Betroffen: Segelflugzeug Muster: Standard Libelle  
Standard Libelle 201 B  
Kennblatt Nr. 251, alle Werknummern

Gegenstand: Fußsteuerung

Anlaß: Internationale Bestimmungen über Steuerseile

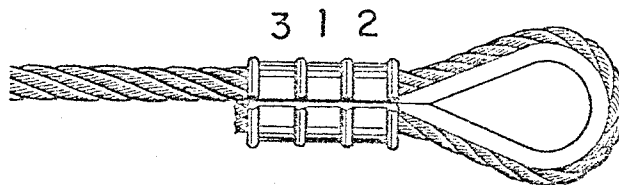
- 1) Die S-förmige Seilführung der Seitenruderpedale aus Rohr  $\varnothing$  8 x 1 wird durch Rohr  $\varnothing$  9 x 1 ersetzt.
- 2) Die Steuerseile nach DIN 655, 6 x 7 mit Hanfseele,  $\varnothing$  2,5 mm, verarbeitet mit Talurit-Seilklemmen Nr. 2,5, werden ersetzt durch Drahtseile 7 x 19 mit Stahlseele,  $\varnothing$  3,2 mm (1/8 Zoll), verarbeitet mit Nicopress Klemmen.
- 3) Nach je 100 Betriebsstunden und bei der Jahresnachprüfung sind die Seile zu prüfen. Die Seile sind auszuwechseln, wenn Verschleiß, Verdrehung, Korrosion oder andere Beschädigungen festgestellt werden. Eine Abnutzung der einzelnen äußeren Drähte bis zu 40 % ist noch zulässig.
- 4) Diese Technische Mitteilung ist dem Betriebshandbuch beizufügen.

Material: Drahtseile B 3,2 LN 9389 aus nichtrostendem Stahl oder  
Drahtseile B 3,2 LN 9374 aus verzinktem Kohlenstoffstahl,  
zu verarbeiten mit Nicopress Klemmen Nr. 28 - 3 - M und Werkzeug Nr. 51 - M - 850 bzw. den Werkzeugen Nr. 51 - MJ oder 63 V-XPM oder 64 - CGMP, wobei jeweils die M-Nut zu benutzen ist.  
Seillänge, einschl. Verarbeitungszugabe: 2600 mm.

Die Verarbeitung der Seilklemmen darf nur mit den dazugehörigen Werkzeugen erfolgen. Die zum Werkzeug gehörenden Verarbeitungs- und Prüfanweisungen sind zu beachten.

Die Klemmen Nr. 28 - 3 - M werden in 3 Schlägen gepreßt. Dabei ist die Klemme zunächst in der Mitte, dann an der Kausche und zum Schluß am Seilende zu pressen. Vor dem Pressen soll die Klemme nur einen geringen Abstand zur Kausche haben. Scharfe Enden der Kausche können vorher entfernt werden. Das Seilende muß vor dem Pressen etwas aus der Klemme herausragen, da sich die Klemme während des Preßvorgangs verlängert. Nach dem Pressen muß die Klemme die Kausche berühren und das Seilende darf nicht innerhalb der Klemme verschwinden. Die Kausche muß einen festen Sitz in der Seilschlaufe haben.

Zum Überprüfen des Werkzeuges auf richtigen Preßdruck wird die fertige Klemme in die zum Werkzeug gehörende Lehre eingeführt. Im gepreßten Bereich soll die Klemme mit sehr wenig Spiel in die Lehre hineinpassen, andernfalls ist das Werkzeug nachzustellen.
